Notat

Projekt: EF Søbredde

Emne: Vandindtrængen ved facadesammenbygninger

Notat nr.: 1

Billedet viser et udklip af Notat 01 af 10.06.2022. Rød markering er tilføjet af Artelia, og angiver manglende isolering på principskitse.

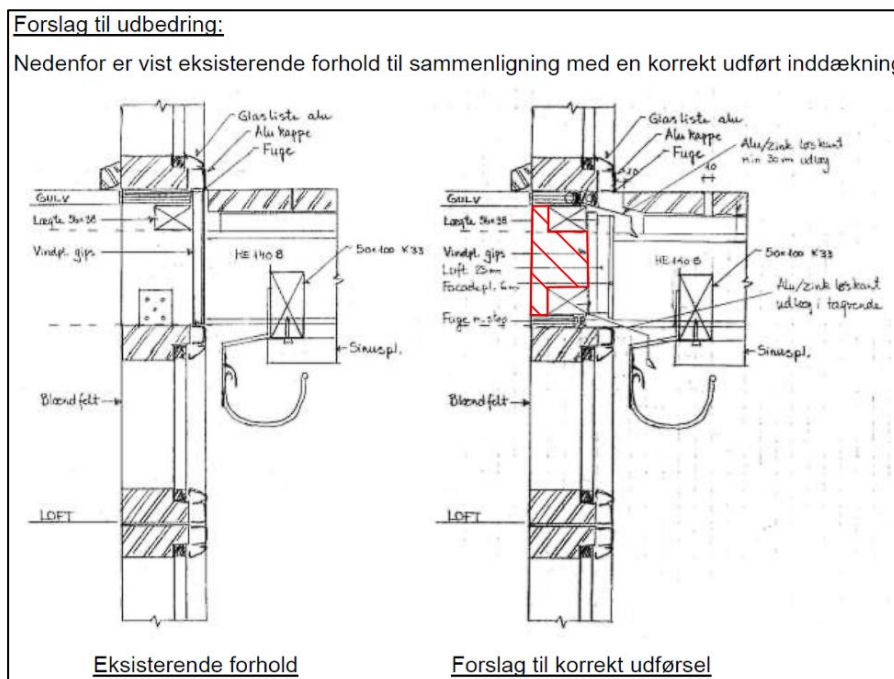
Artelia kommentar: Udbedringsforslaget som fremgår af notatet, mangler en vigtig detalje. Der skal isoleres i markerede felt. Isolering kan med fordel udføres af celleglas, for at imødekomme brand og lydkrav. Alternativt ved anvendelse af mineraluld o.a. Skal der udføres brand/lyd fuger.

Tilsyn kan konstatere, at de til dato udførte registreringer, og deraf udledte konklusioner, i det store og hele er fyldestgørende for de oplevede problemer vedr. vandindtrængen ved ejendommens glas-facader. Dog har tilsyn en enkelt kommentar i forhold til udbedringen af blænd-felter ved altaner: Der skal tilføres isoleres i blænd feltet, inden den ventilerede løsning lukkes af igen – se principskitse ovenfor.

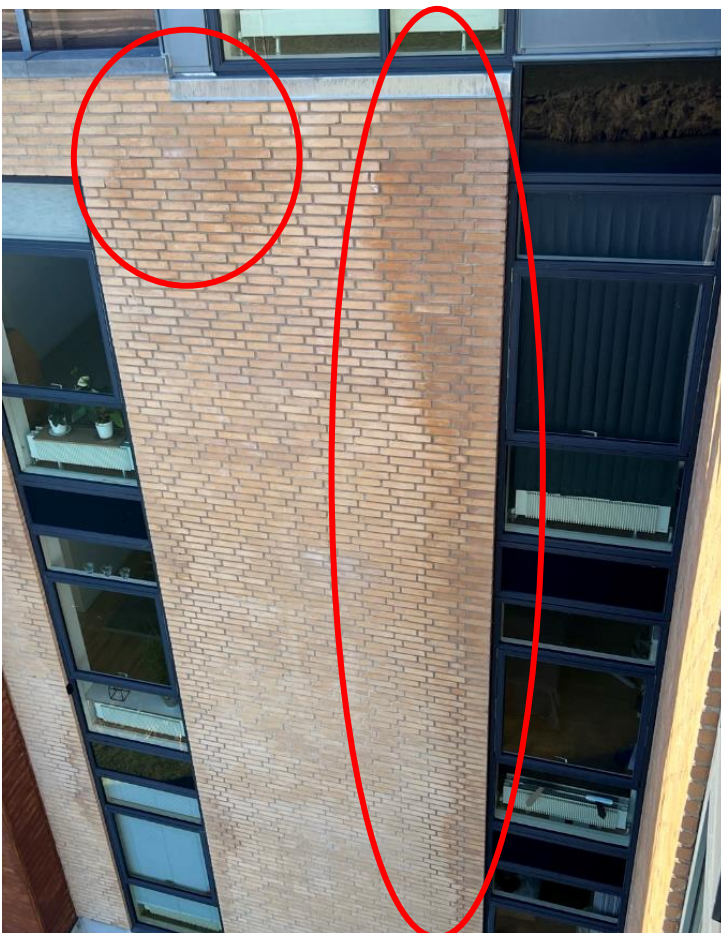
Der ses indtil flere uhensigtsmæssigheder ved murkroner og inddækninger, som udgør en risiko for vandindtrængen. Se nedenstående billeder:

Hvis fugen svigter hér, vil vand trænge ind i den bagvedliggende konstruktion.

Hvis fugen svigter hér, vil vand trænge ind i den bagvedliggende konstruktion.
Se næste billede, hvor facaden er op fugtet under denne samling.

Tagedløb er umiddelbart tilstoppet.

Facade, lokalt op fugtet fra murkrone og nedefter.

Facade op fugtet ud for blænd felt – kunne tyde på samme problematik som på blænd felterne ud for altaner.

1. Det anbefales at udføre yderligere undersøgelser, ved et opluk/afmontering lokalt af murkronen, et sted hvor denne er let tilgængelig fra en tagaltan. Opluk udføres for at fastslå om, og hvorfor, der evt. trænger fugt ned i konstruktionen.
